改善箇所説明図

基準不適合発生箇所

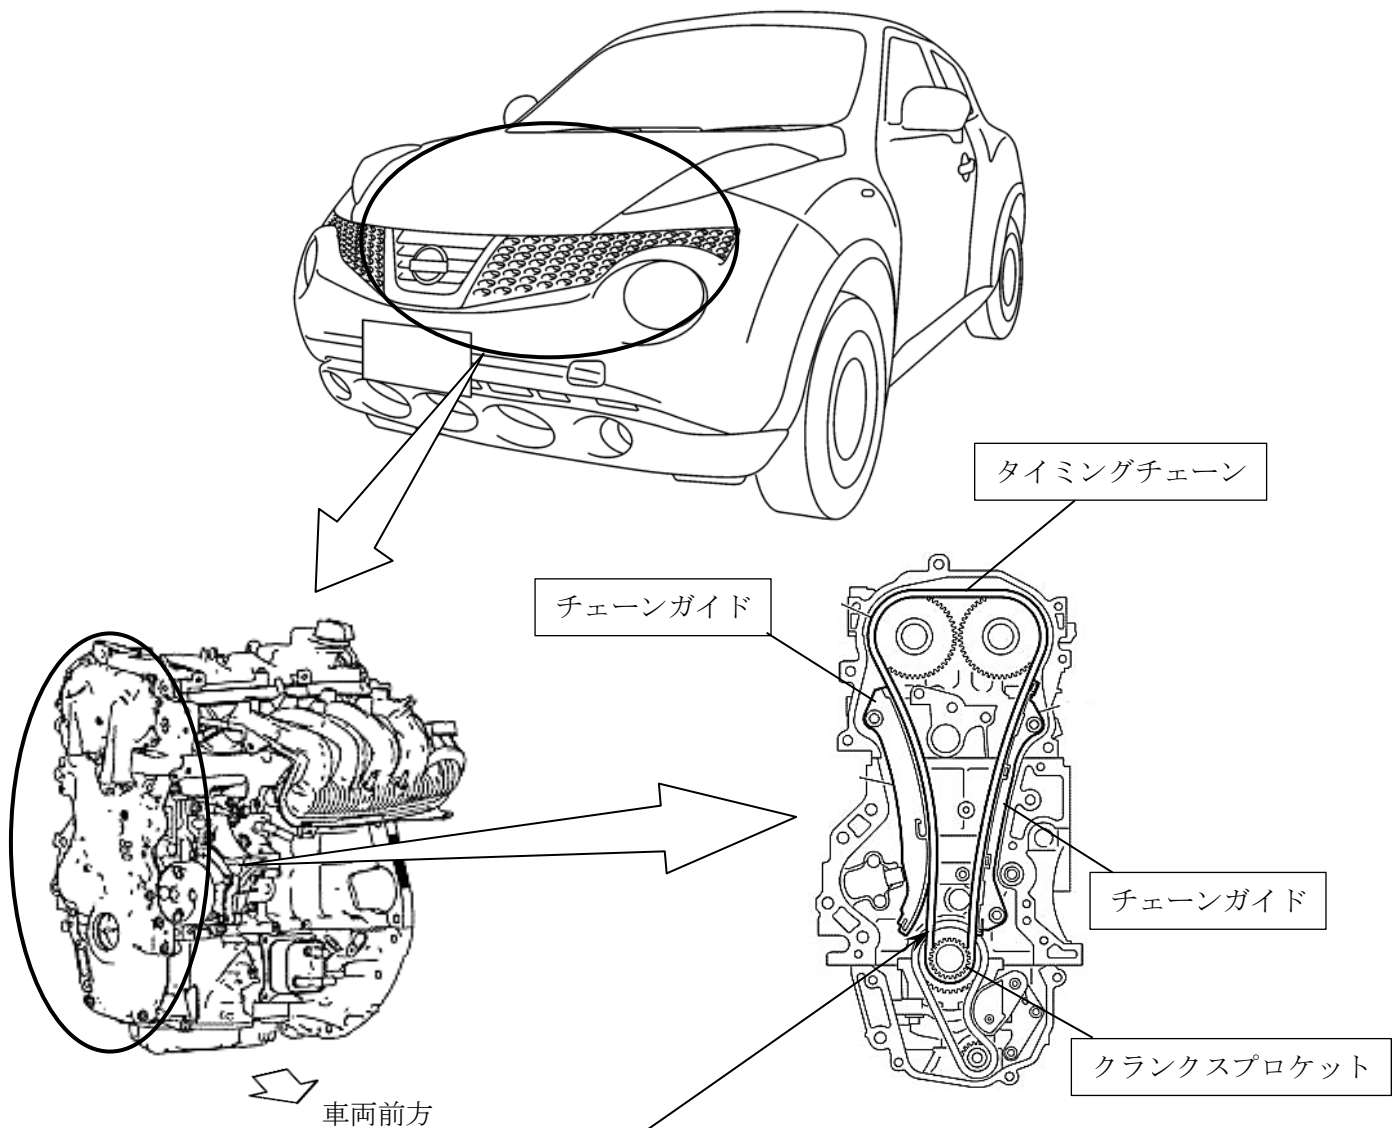
エンジンのタイミングチェーンにおいて、プレートを連結するピンの耐久性が不足しているため、表面処理が摩耗するものがある。そのまま使用を続けると、プレートのピン挿入穴が摩耗してタイミングチェーン全長が伸び、チェーンガイドと干渉して異音が発生し、最悪の場合、タイミングチェーンが破損してエンストに至るおそれがある。

全車両、当該タイミングチェーン、チェーンガイドおよびクランクプロケットを対策品と交換する。

識別：銀色のシールをモデルナンバープレートの右横に貼り付ける。
